COMUNE DI BEURA CARDEZZA

VARIANTE STRUTTURALE AL PIANO REGOLATORE GENERALE COMUNALE **Progetto Definitivo**

Elab. Geo-1 bis	ANALISI DELLE MODIFICHE APPORTATE ALLO STUDIO GEOLOGICO, DI SUPPORTO AL P.R.G. VIGENTE	Elab. Geo-1 bis
----------------------------	---	----------------------------

Aggiornamento a seguito delle Prescrizioni contenute nel Parere del Settore Prevenzione Territoriale del Rischio Geologico - Area di Torino, Cuneo, Novara e Verbania, con Nota del 16/05/2013, prot. n. 36495/DB14.20

Classificazione di Sintesi del P.R.G. vigente

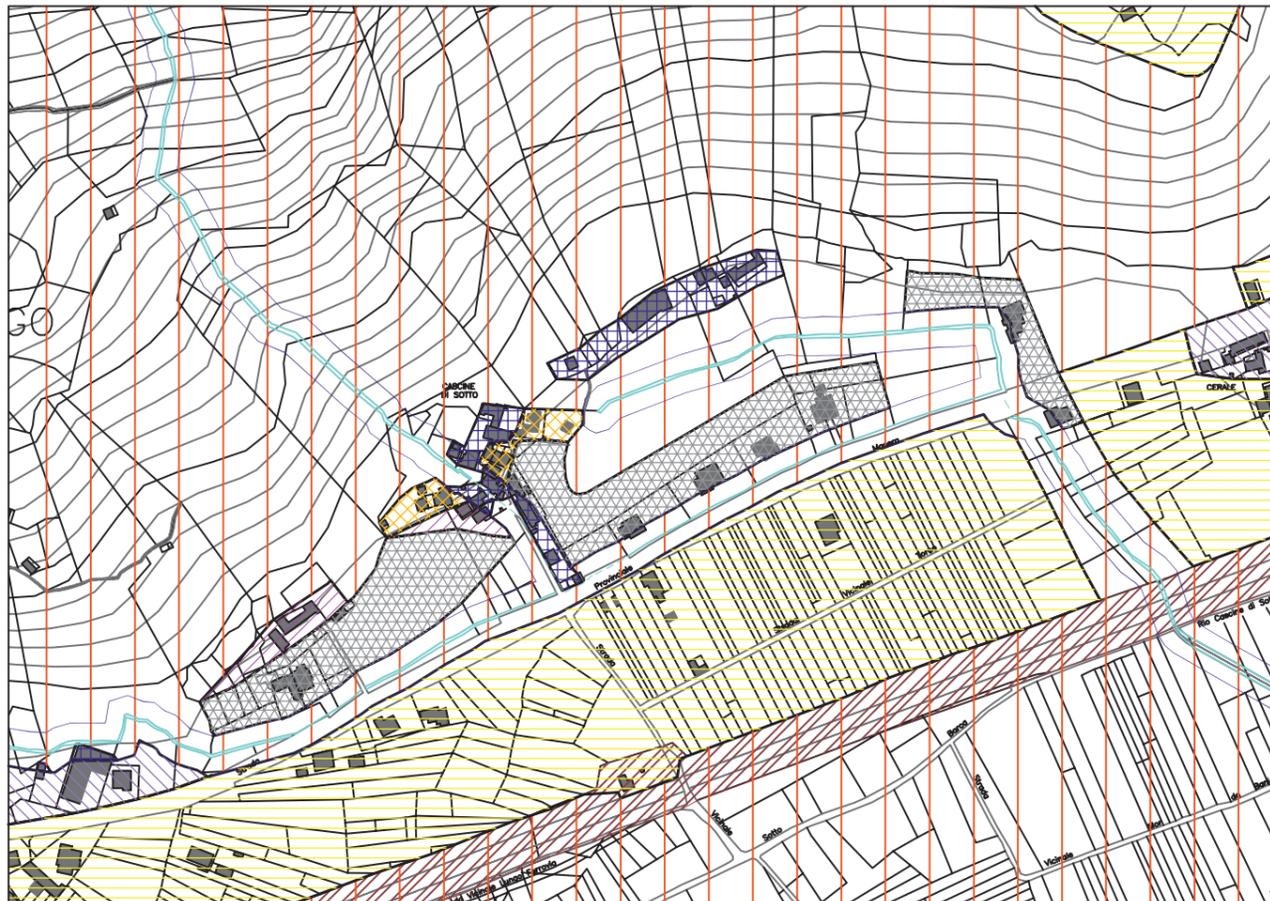
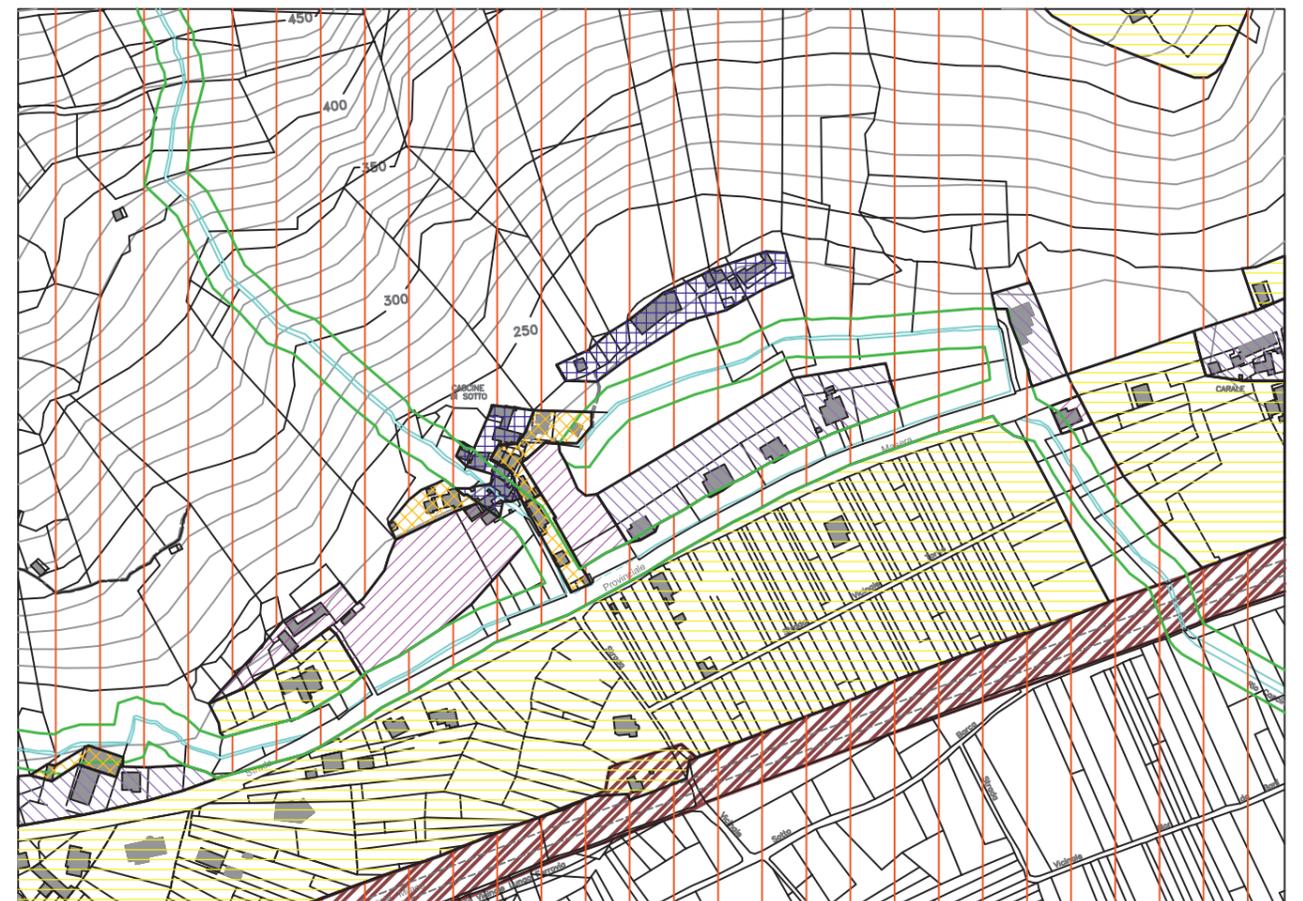
9) Tav. 9c: è stata eliminata la Sottoclasse IIIb1, a seguito del completamento della realizzazione delle opere di regimazione previste, riclassificando il territorio presso la loc. C.ne di Sotto.

In particolare, le modifiche alla Classificazione di sintesi, sono state così strutturate (si allega un stralcio cartografico esemplificativo, con raffronto tra PRG vigente e Variante Strutturale, in scala 1: 4.000), da Sud a Nord:
